Deliberazione della Giunta Regionale 8 maggio 2020, n. 1-1320

L.R. n. 56/1977 s.m.i. Comune di Vinadio. Approvazione della Variante 2003 al Piano Regolatore Intercomunale di Comunità Montana (P.R.I.C.M.) con adeguamento al Piano per l'Assetto Idrogeologico (PAI), per il solo territorio del Comune di VINADIO (CN).

VARIANTE 2003 al P.R.I.C.M. con adeguamento al P.A.I.
CONTRODEDUZIONI

RELAZIONE

**CARTA DI SINTESI DELLA PERICOLOSITA' GEOMORFOLOGICA
E DELL'IDONEITA' ALL'UTILIZZAZIONE URBANISTICA**

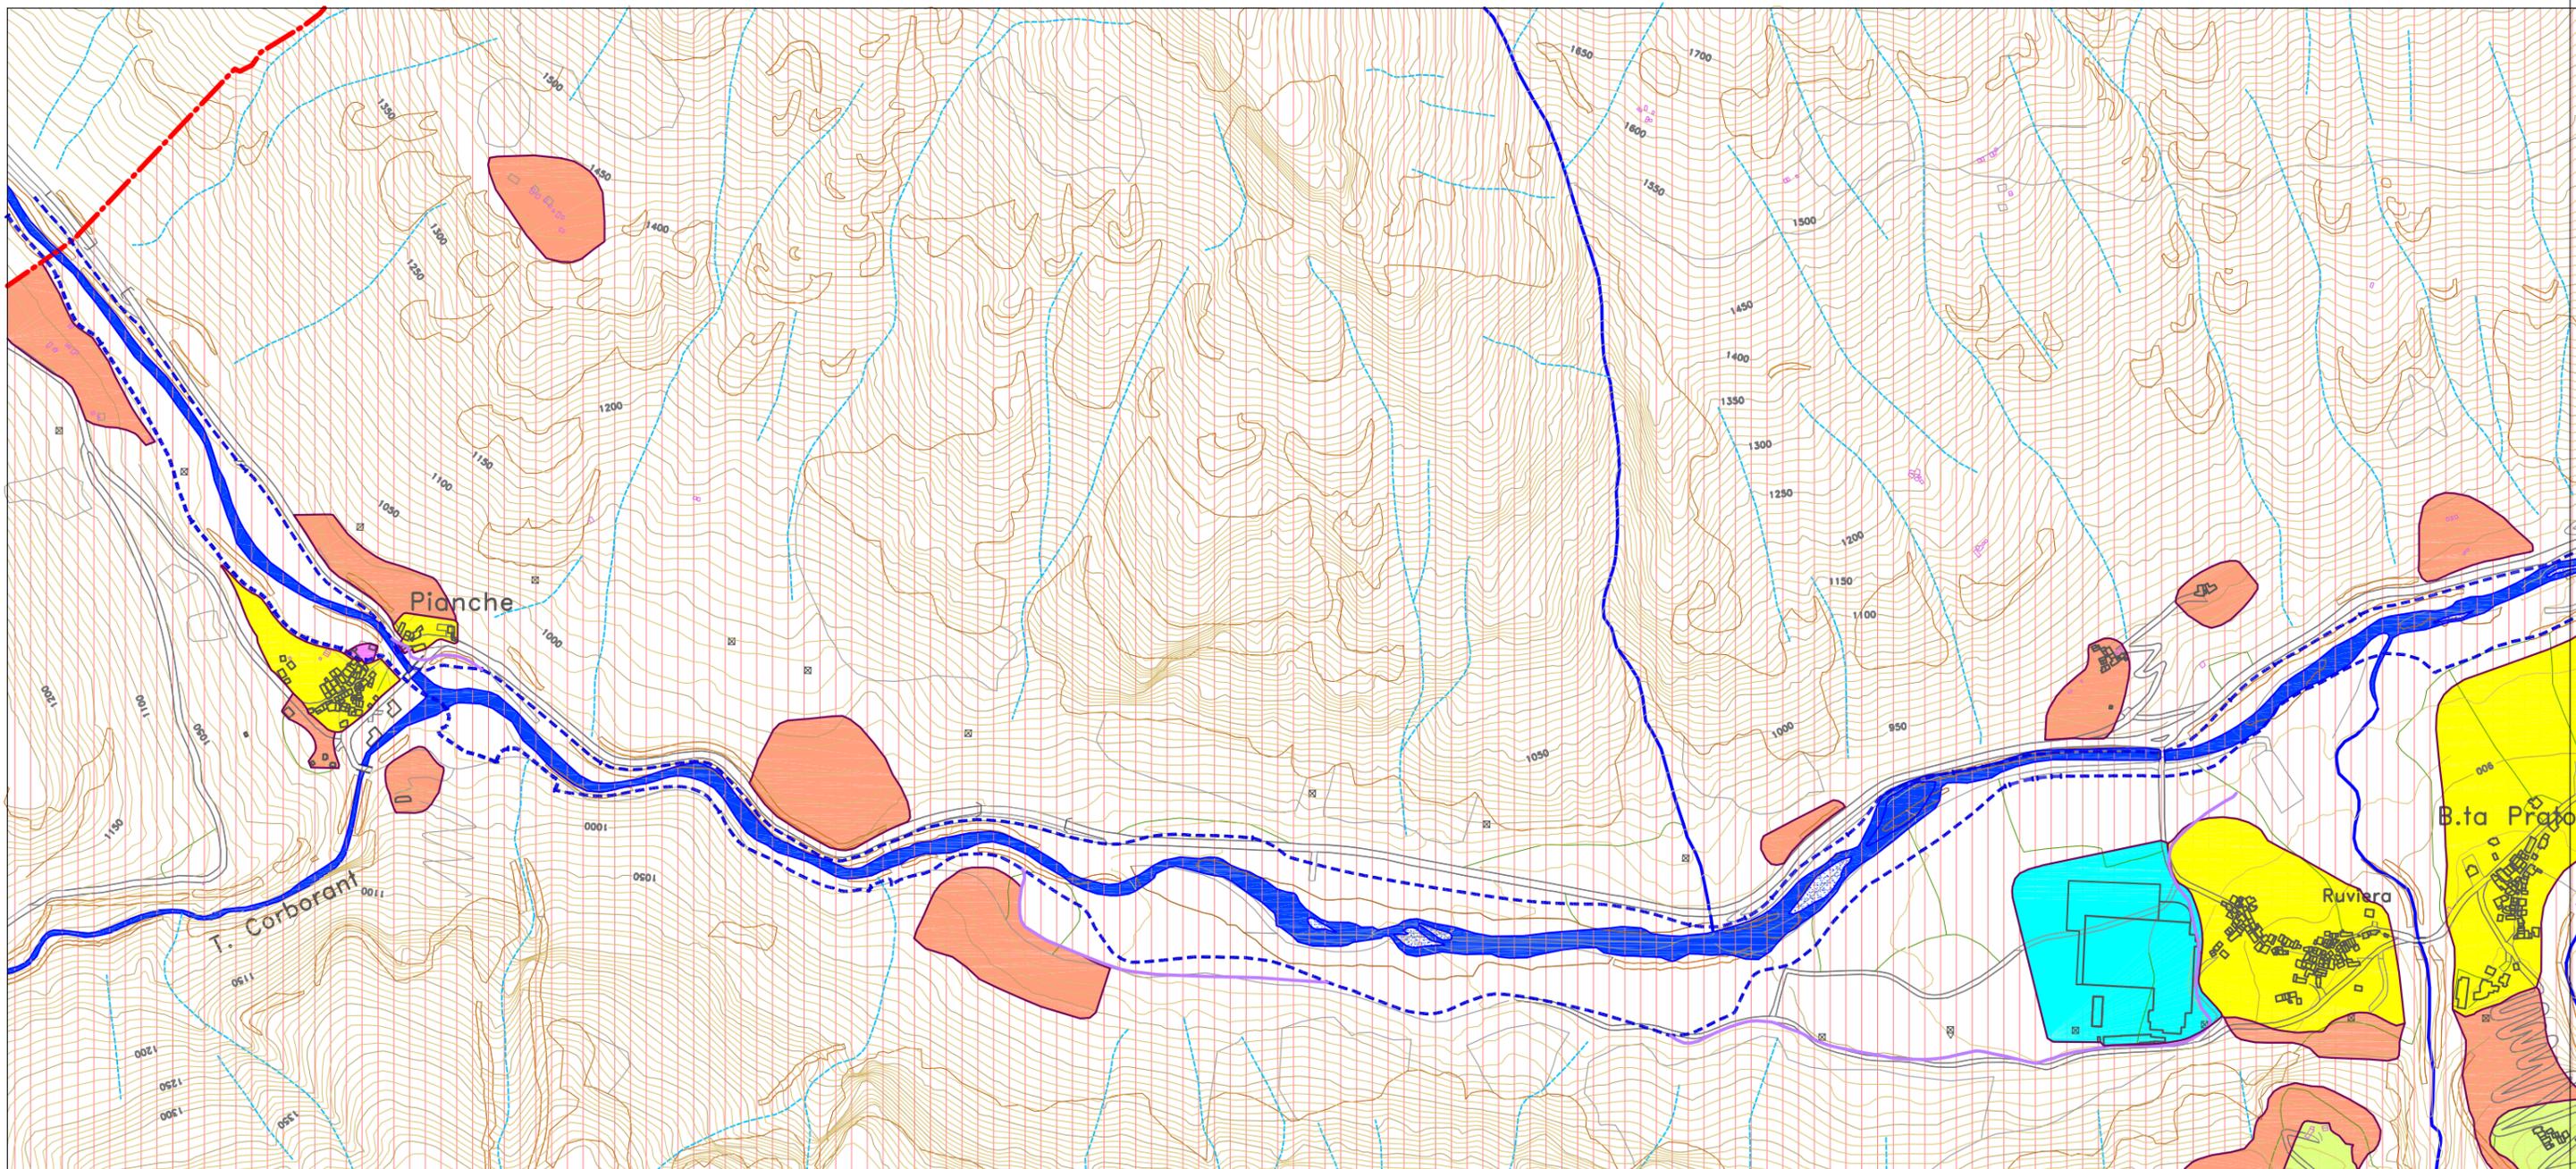
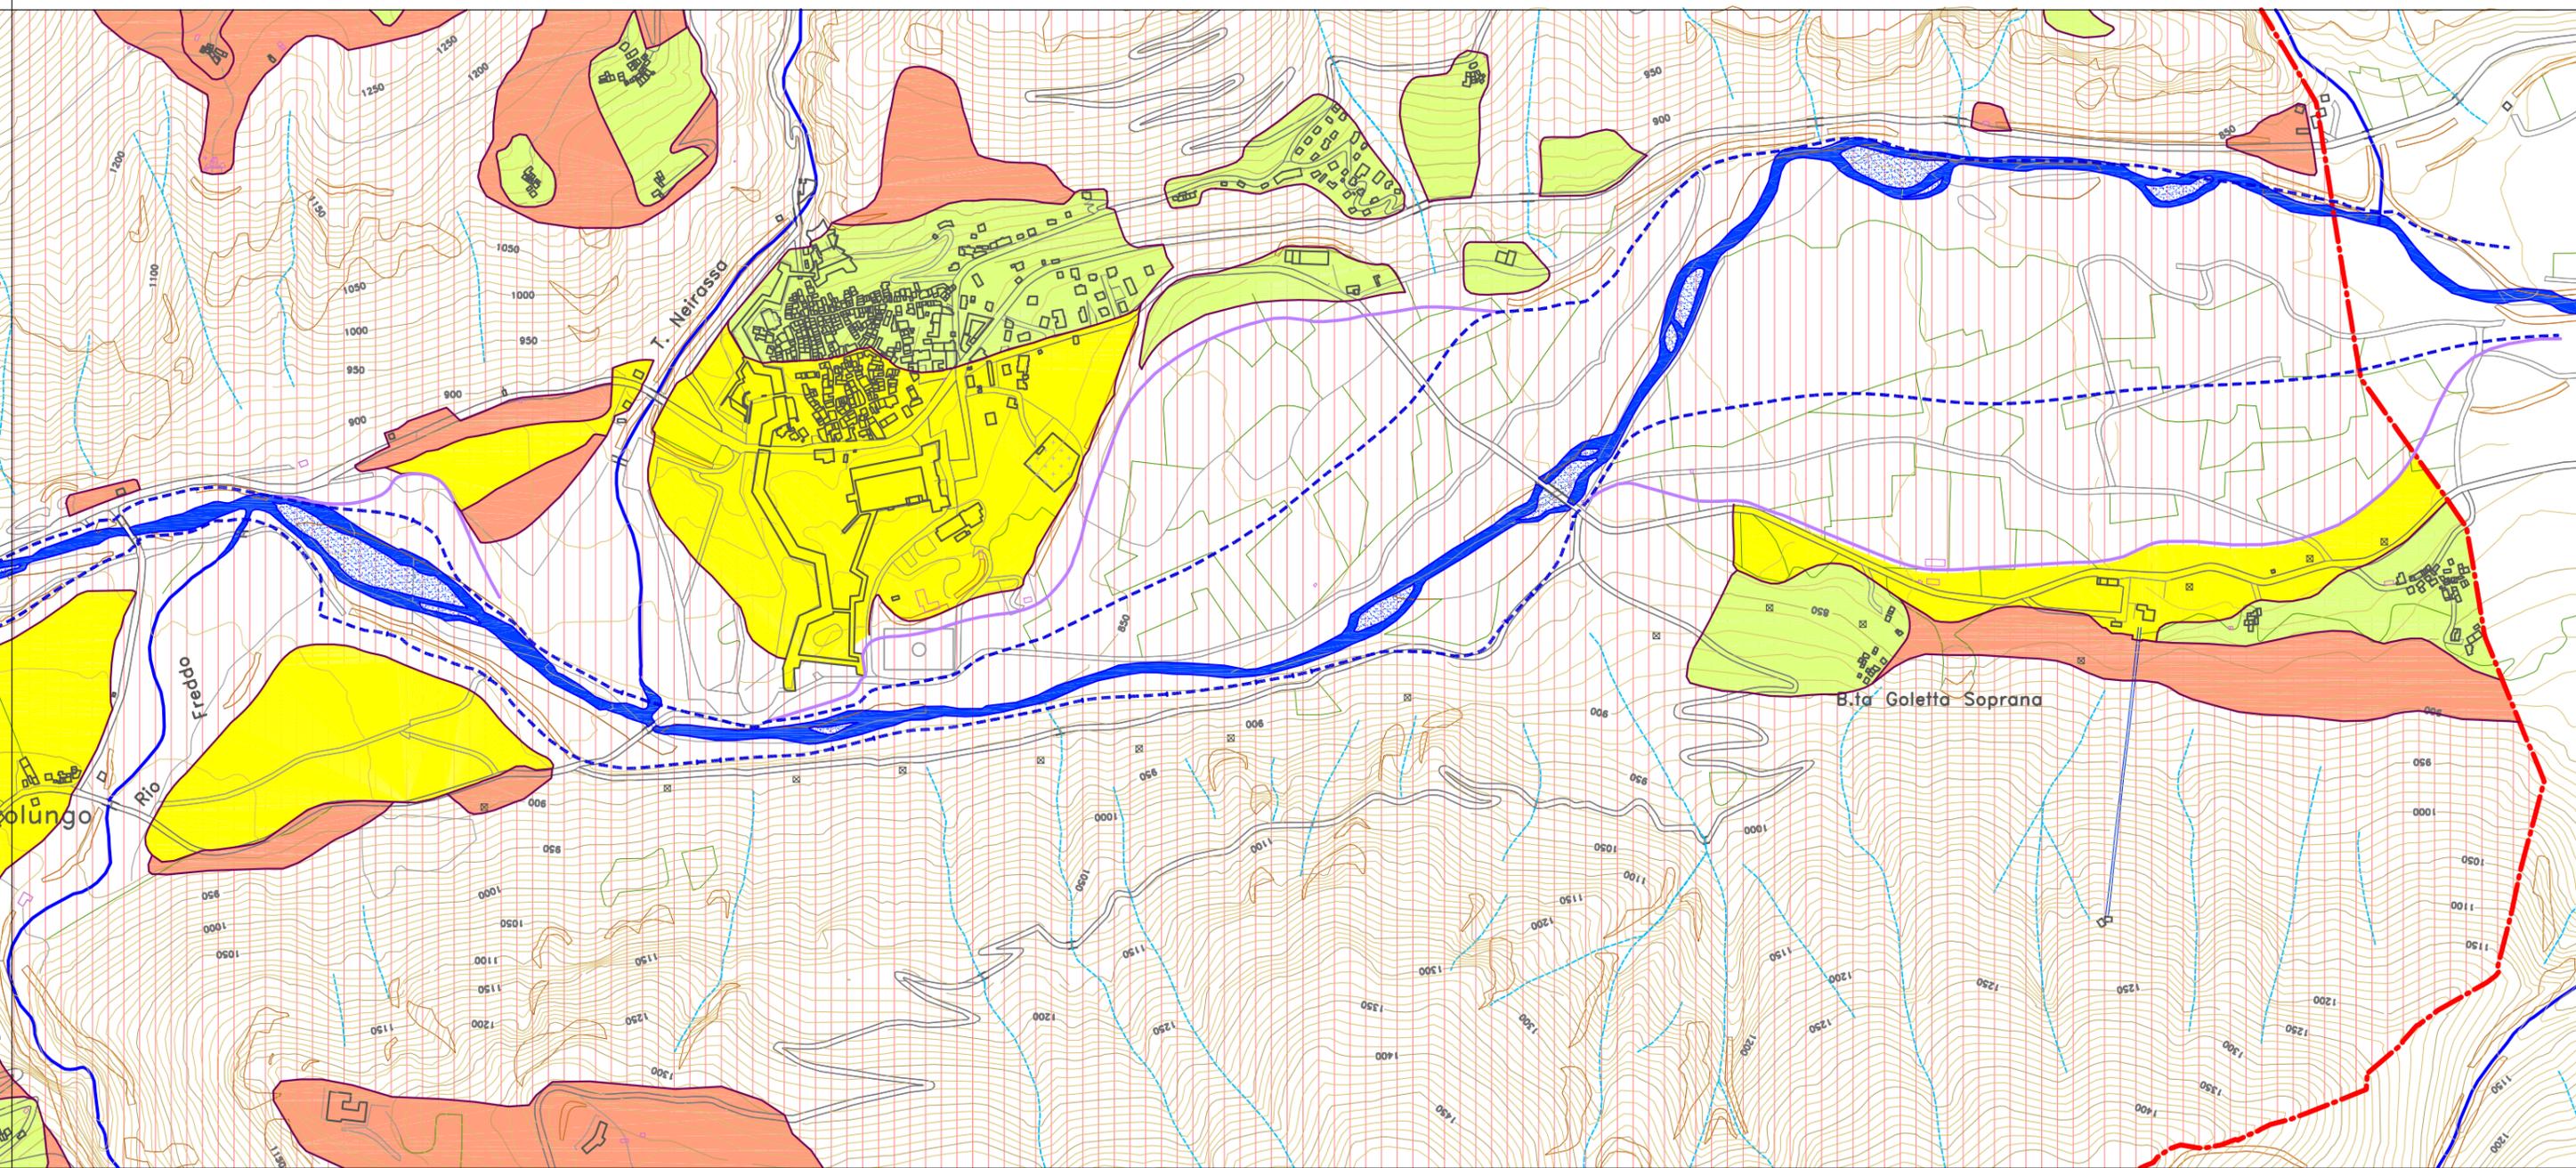
si esprime parere favorevole, per quanto di competenza, in merito agli aspetti geologici, idraulici e sismici della Variante 2003 in oggetto, a condizione del recepimento da parte del Comune di Vinadio dei seguenti elaborati, modificati d'ufficio dal Settore scrivente, ed allegati al presente parere:

Limite esterno aree interessate da alluvione frequente (H). Si applicano le limitazioni di cui all'art. 9 comma 6 del PAI vigente (aree Ee).

Limite esterno aree interessate da alluvione poco frequente (M). Si applicano le limitazioni di cui all'art. 9 comma 6 del PAI vigente (aree Eb).
